GOVERNO DO ESTADO DE MATO GROSSO
SECRETARIA ESTADUAL DE SAÚDE

Memorial

Conclusão do Relatório

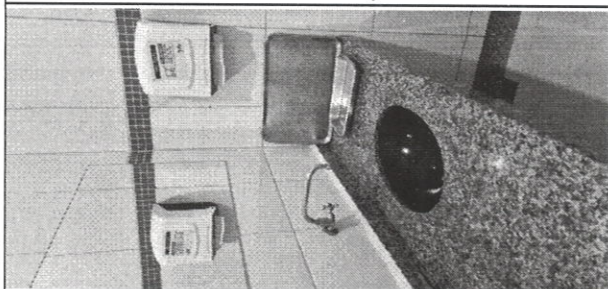
Sanitário da sala de ultrassom - armazenamento de roupa limpa em cima da pia

Tomografia - área utilizada para serviços com pia inadequada
